Byggherre felles		
E Føde og barsel, føde-obs, føde- og gynmottak og		
Dato/tid: 31.05.2023 08:30	Lokasjon: Forskningsparken	
Ansvarlig Elisabeth Sogstad Grannes		Neste møte i serien
Beskrivelse Møte 1, pulje 1 medvirkning funksjonsprosjektet		
Agenda		
001 <input type="checkbox"/>	Deltakere Se vedlagt fil for deltagere i møtet Deltakere gruppe E Føde mv møte 1 _ 31.05.2023.pdf	
002 <input type="checkbox"/>	Agenda - Velkommen – presentasjon av deltakere i møtet v/fagkoordinator - Status for funksjonsområdet v/fasilitator - Tilbakemeldinger fra medvirkningsgruppen til romskisser og spørsmål som er oversendt - Gjennomgang av gruppens kvalitetssikring av romfunksjonsprogram og utstyrsliste (for unike rom og rom med avvik) - Oppsummering (punkter til arbeidslogg – åpne og lukkede saker) - Eventuelt Innspill fra MV gr E til medvirkningsmøte 01 _ 31. mai 2023.docx Møte 01 pulje 1 - E Føde og barsel, føde-obs, føde- og gynmottak og føde -/gynpol - NSA

Medvirkning Funksjonsprosjekt – møte 1

Medvirkningsgruppe E Fødsel og barsel, Fødeobs, Føde- og gyn mottak, NSA

Nye Akser
06.01.002 1 - Føderom, med badekar

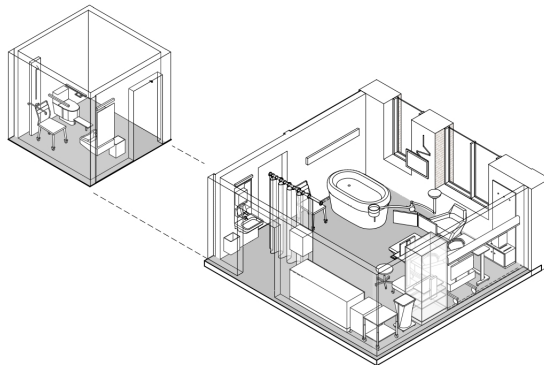
003 <input type="checkbox"/>	06.01.002 Føderom med badekar (SRF.046.01) Føde Rommet har annen geometri enn standardrommet Se oversendt notat fra gruppen, som er vedlagt. Notatet inneholder ønsker som ikke ble meldt inn i standardromprosessen. Kommentarer under 06.01.003 Føderom med badekar (nedenfor), gjelder også for 06.01.002 Føderom med badekar (dette rommet)

1. Er RFP beskrivelse og utstyrsliste riktig og iht planlagt aktivitet i rommet?

2. Gir utformingen av rommet god arbeidsflyt?

3. Det er i utstyrslisten beskrevet oppheng for monitor i tak. - Hvor mange skjermer er det behov for og fra hvilke posisjoner i rommet skal de ulike skjermene kunne sees? - Er takmontert(e) monitor(er) hensiktsmessig?

4. Er det behov for utstyrsskinne på badekar-side?

5. Er det behov for lystgass ved badekar?

6. Vurder plassering av artikkel "veggfeste pc skjerm og tastatur hev/senk med lite bord".

7. Vurder behov for/antall overskap og underskap, og benkelengde

Rom og utstyr i føderom er behandlet i standardromprosessen, og er like på tvers av NSA og NRH. Dersom gruppen ønsker endringer til standardrommet, må dette komme som en felles og konkret tilbakemelding fra NSA og NRH til Nye OUS.

nei (Fanny Sæthre)

Ja, se innspill fra MV (Fanny Sæthre)

06.01.003 - Føderom, med badekar

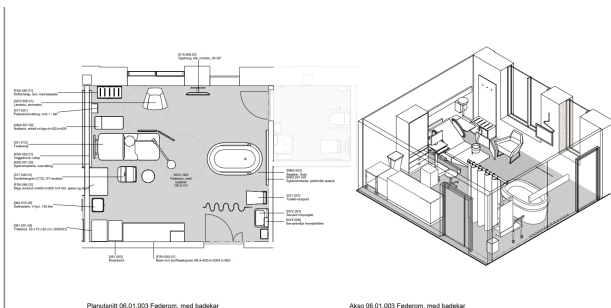
06.01.003 Føderom med badekar (SRF.046.01) Føde (går evt. ut hvis likt 06.01.002)

Annen geometri enn standardrom

- Badekar bør flyttes til øvre venstre hjørne, må kunne komme til rundt hele badekaret.

- Skjermet, intim sone rundt badekaret (skjermvegg, forheng e.l.)

- Også skjerming mot innsyn fra dør

- Må være plass rundt hodeenden på seng (flytte høyskap)

- Benk langs høyre vegg (på tegning) med rom for oppbevaring av utstyr

- Dostol kan utgå i fødestuen (finnes på badet)

- CTG app og teknisk utstyr ved fødeseng venstre side av seng

- Flowmeter x 2

- Laktat apparat

- Uttak for lystgass som rekker til både fødeseng og badekar

- Oppheng/oppbevaring for medisink ball, saccosekk

- Vegghengte skjermer på arm, mulighet for å vise flere bilder på en skjerm (beskrevet i standardrommet)

- vurdere dobbelarm for us lampe og monitor

- Krok i tak for tau som kvinnen kan bruke til stillingsendringer (prinsipiell plassering må beskrives)

Rom og utstyr i føderom er behandlet i standardromprosessen, og er like på tvers av NSA og NRH. Dersom gruppen ønsker endringer til standardrommet, må dette komme som en felles og konkret

Dato: 15.05.2023
Mål: 1:50Nye Akers
06.02.003 1 - Observasjonsplass, 4 plasser (side 1 av 2)

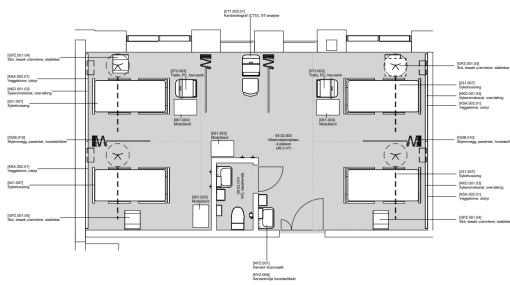
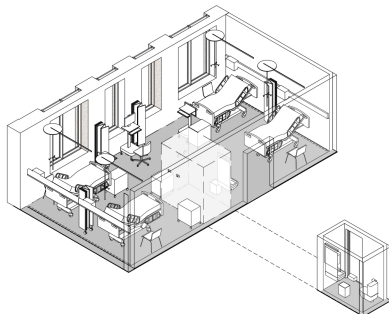
06.02.003 Observasjonsplass, 4 plasser (Avledet UTS fra SRMAL.113.03) FGM

- Bad hindrer flyt i rommet, 4. seng blir innestengt (Se tegning i vedlegg)
- Ønskelig med bad med tilgang fra hver side. Brannvegg på sjekkes.
- PC arbeidsplass for 3 samtidige (ikke ønskelig med mobile)
- Oppbevaringsplass for medisinsk engangsutstyr, småutstyr, tøy, osv.
- Kjøleskap til medisiner
- Medisinskap og - kjøleskap
- Bårer, transport og hvile, hev-/senk (vaskes i sengevask)
- Skjermvegger mellom (faste, kunne desinfiseres)
- CTG og overvåkning ved hver bære (4 stk)
- Kunne dimme lys
- vertikal sykeromskanal
- Nærhet til drikkestasjon

Dato: 15.05.2023 Nye Aker
Mål: 1 : 50 06.02.009 - Venteplass

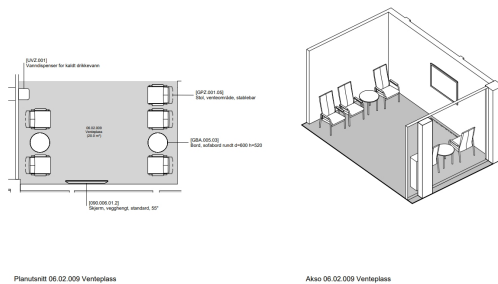
06.02.009 Venteplass (SRF.189.00) FGM

Ark tegner nytt utkast:

- Opp til 15 samtidig ventende
- Fjerne bord
- Sofa med flest mulig sitteplasser

- Tilgang til drikke, saft osv.

Dato: 15.05.2023 Nye Aker
Mål: 1 : 50 04.01.322 - Desinfeksjon, lite

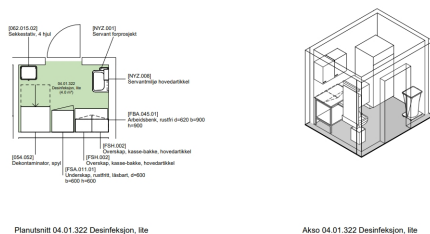
04.01.322 Desinfeksjon, lite (Unik) Pol

- Ønsker kombinasjons-maskin vask/tørk til CTG belter og evt. tørkeskap i tillegg. Smittevern vurderer løsningen
- Urinprøver (spyle dekontaminator)
- Ren og uren sone

Smittevern vurderer løsning med lokal vask/tørk maskin og evt. tørkeskap for CTG belter

Det må legges til rette for vaskemaskin og tørketrommel slik at CTG belter kan vaskes daglig på funksjonsområdet. Smittevern er i utgangspunktet negativ til lokal vask av CTG belter, men mener at hvis det skal legges til rette for lokal vask og tør må det kjøpes inn vaskemaskin som er godkjent til medisinsk bruk i helseinstitusjoner. (Trine Braaten)

Nye Aker
01.06.109 - Isolat, luftemitte

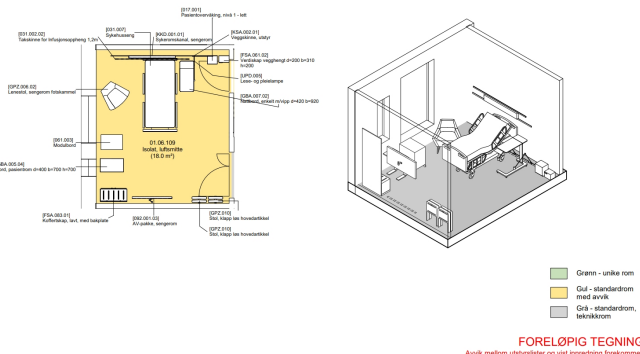
1. Er RFP beskrivelse og utstyrliste riktig og iht planlagt aktivitet i rommet?

2. Gir utformingen av rommet og plasseringen av utstyr god arbeidsflyt?

Se notat innsendt av gruppeleder i forkant av medvirkning. Det mangler stelleplass for barnet og nedfellbar seng til ledsager. (Trine Braaten)

Nei, det mangler stelleplass til barnet. Barnet bør stelles på stellebenk med inkorporert vask inne på pasientrommet. Nedfellbarseng må plasseres i pasientrommet (Trine Braaten)

Nye Aker
01.06.106 - Isolat, kontaktmitte

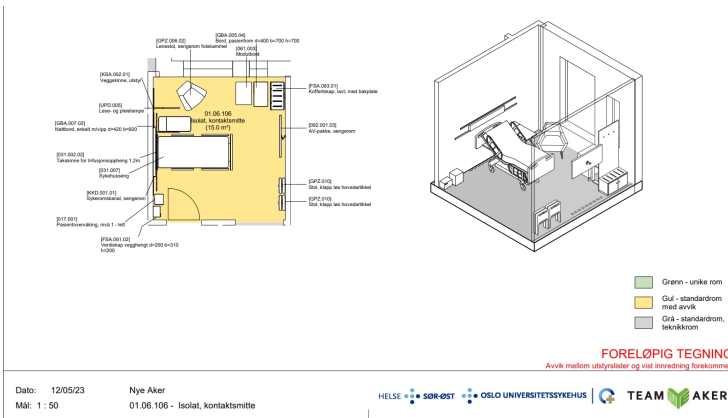
01.06.106 Isolat, kontaktmitte (Avledet UTS fra SRF.062.02) Barsei

Avledet utstyrliste pga nedfellbar seng

1. Er RFP beskrivelse og utstyrliste riktig og iht planlagt aktivitet i rommet?

Se notat innsendt av gruppeleder i forkant av medvirkning. Lik tilbakemelding som på rom 01.06.109

Dato: 15.05.2023 Nye Aker
MÅL: 1 : 50 06.01.031 - Desinfeksjon

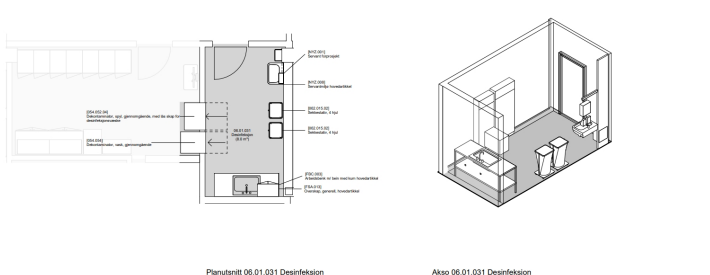
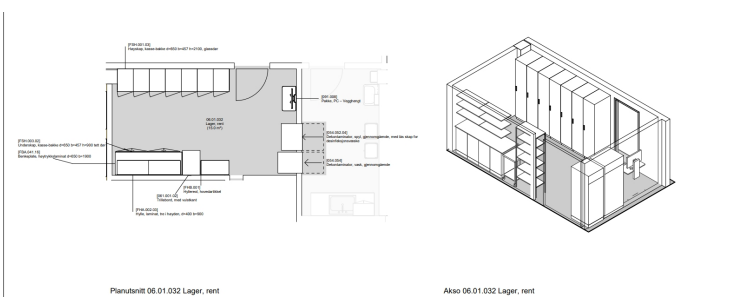
06.01.031 Desinfeksjon (SRF.028.01) Føde

Kjøre inn fødebord

- Tøytraller nær døren
- 2 avfallstativer/-sekker
- Arbeidsbenk langs hele veggen (us mørkake, foster)
- liten ren benk for utstyr som sprites
- ønskelig med sluk (avklares overordnet)

Se notat, side 11, innsendt av gruppeleder i forkant av medvirkning hvor utstyr er beskrevet. (Trine Braaten)

Arbeidsbenk med 2 kummer med plass til å arbeide på begge sider i en ren og uren sone. Se nærmere beskrivelse i notatet fra gruppeleder. (Trine Braaten)

Dato: 15.05.2023 Nye Aker
MÅL: 1 : 50 06.01.032 - Lager, rent

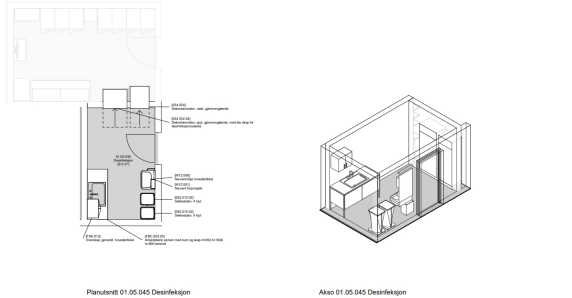
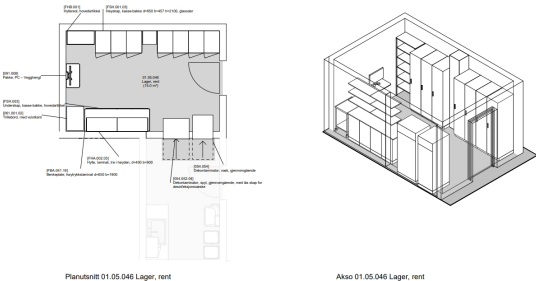
06.01.032 Lager, rent (SRF.087.49) Føde

Geometri på rommet - gjennomgang av rekkefølge utstyr i rom

ja (Trine Braaten)

<p>Arbeidsflyt: 04.06.2023 19:54:19 Arbeidsflyten i rommet er beskrevet i innsendt notat på side 12 (Trine Braaten)</p>	
<p>022 <input type="checkbox"/></p>	<p>01.05.045 Desinfeksjon (SRF.028.01) Føde Geometri på rommet - gjennomgang av rekkefølge utstyr i rom</p>  <p style="text-align: right;"><small>FORELØPIG TEGNING Avvik mellom utstyrlister og vist innredning forekommer</small></p> <p><small>Dato: 15.05.2023 Nye Aker Mål: 1 : 50 01.05.045 - Desinfeksjon</small></p> <p><small>HELSSE SOR-ØST OSLO UNIVERSITETSSYKEHUS TEAM AKER</small></p> <p>24.05.2023 19:16:41 1. Er RFP beskrivelse og utstyrsliste riktig og iht planlagt aktivitet i rommet? 04.06.2023 19:59:19 Mangler kjøleskap til oppbevaring av prøvemateriell (Trine Braaten)</p> <p>24.05.2023 19:16:18 2. Gir utformingen av rommet og plasseringen av utstyr god arbeidsflyt? 04.06.2023 19:59:25 ja (Trine Braaten)</p>	<p>Trine Braaten</p> <p>Trine Braaten</p>

Planutsnitt 06.01.003 Føderom, med badekar

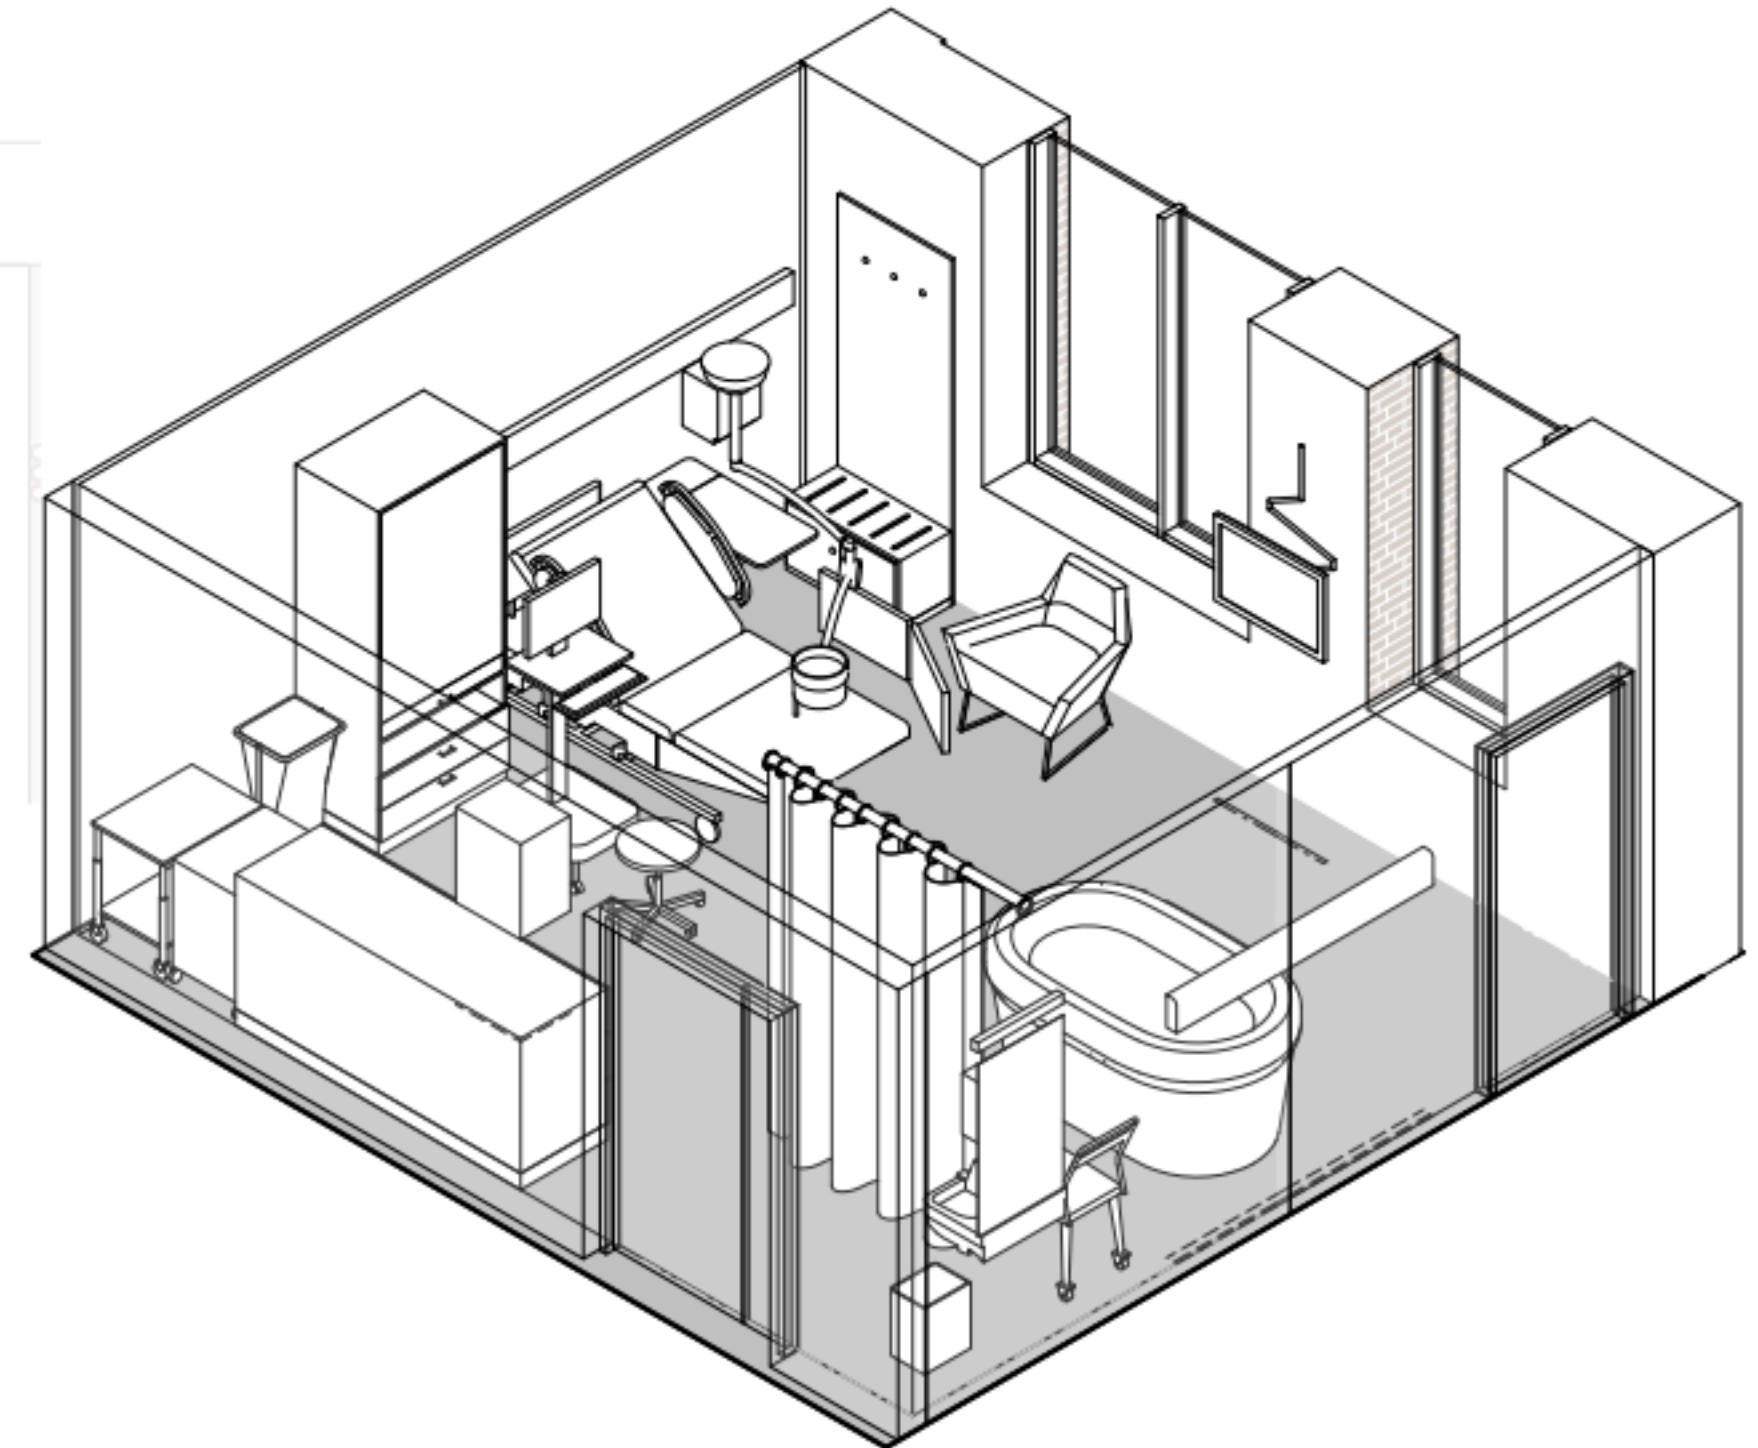
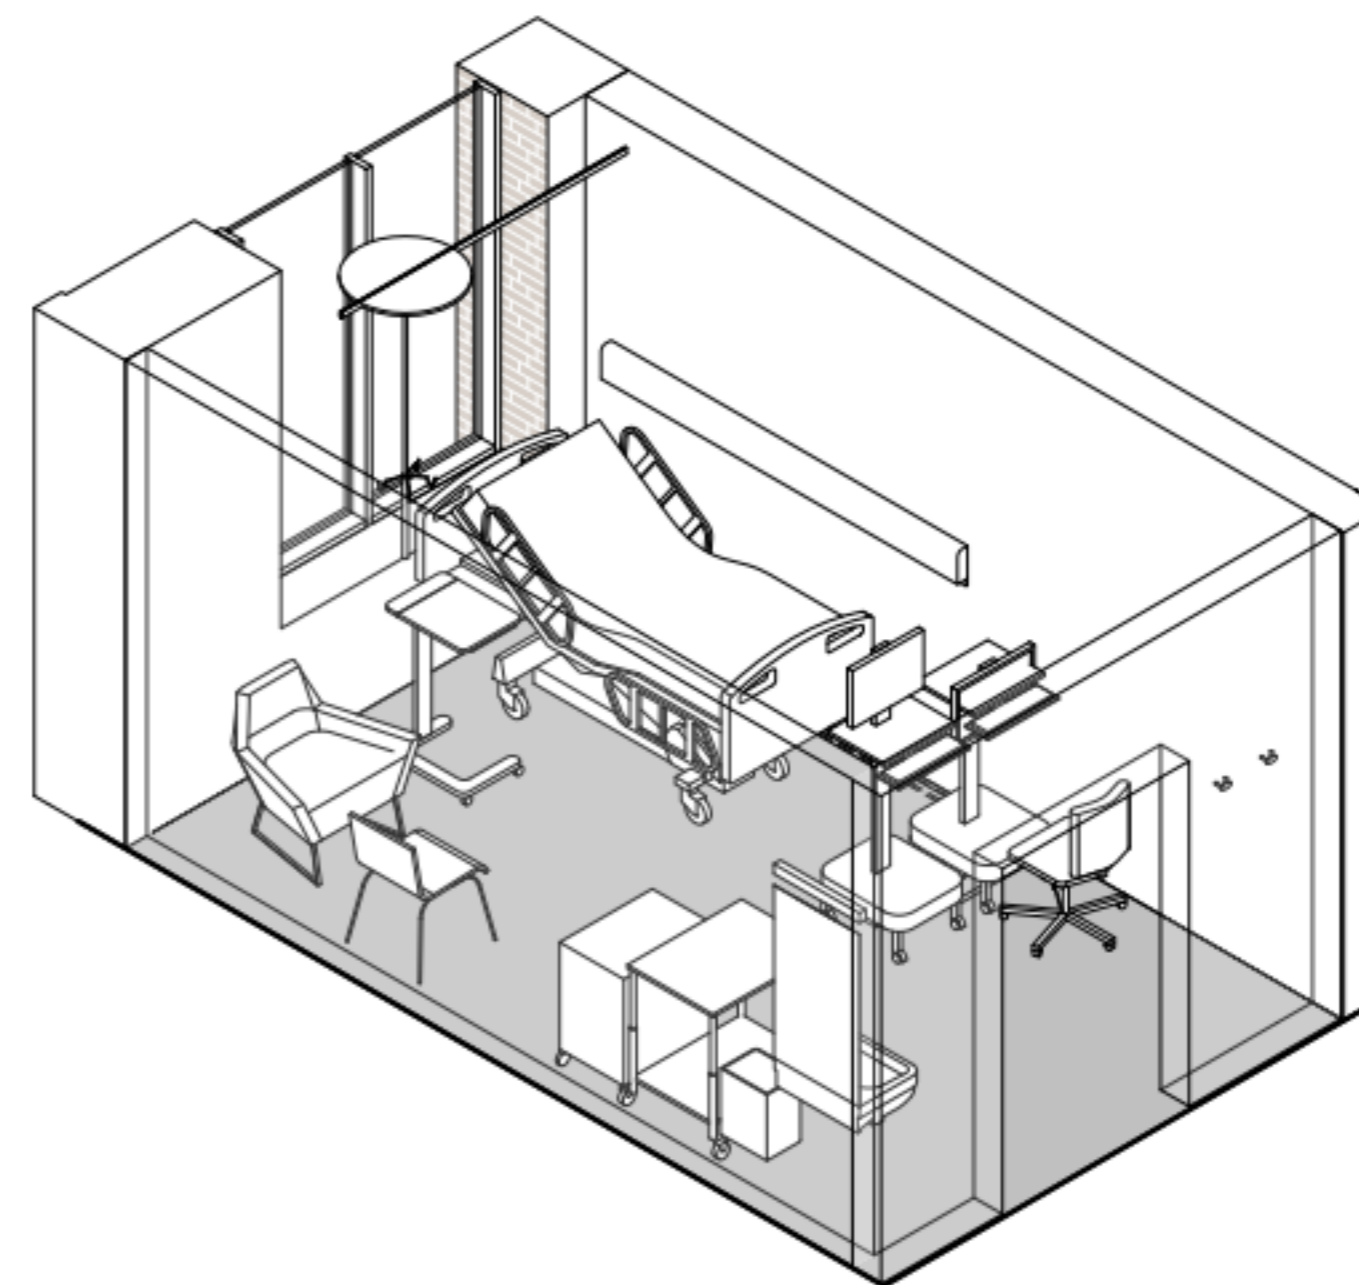
- Badekaret i rom 06.01.003 bør flyttes inn i hjørnet mot venstre/badekaret på rom 06.01.002 inn i motsatt hjørne mot høyre. Det er viktig å komme godt til på begge sider og bak badekaret. Plassering i hjørnet gir også mulighet for å skape mer intimitet, og badekaret opptar mindre plass i rommet.

- Flytting av badekaret medfører at fødesengen må flyttes lenger ned langs den venstre vegg, nærmere døren.
- Nattbord er korrekt plassert, og følger flytting av fødesengen.

- Lenestol for ledsager har mest hensiktsmessig plassering mellom badekaret og fødesengen, slik at ledsager hele tiden har lett tilgang til å være nær kvinnen i seng eller badekar. Det er viktig at stolen er komfortabel og har fotskammel.

- Koffertskap må flyttes, for eksempel langs fondvegg, nærmere inngang til badet.
- Skap jordmor tar stor plass og plasseringen helt oppe ved hodeenden av fødesengen kan være til hinder for å komme tett på kvinnen i akutte situasjoner. Noen av gruppemedlemmene har vært på befaring og sett tilsvarende skap, og hvordan de hadde utstyr for lystgass skjult i skapet. Kan man muligens skjule lystgass og annet medisinsk utstyr på annet vis?

- Skap jordmor kan flyttes ned i Venstre hjørne. Sammen med fødebord og modulford. I dag henter vi mye utstyr underveis i fødselsforløpet. Modulford kan med fordel ha plass til utstyr for å anlegge epidural, og ta laktatprøve av fosteret.
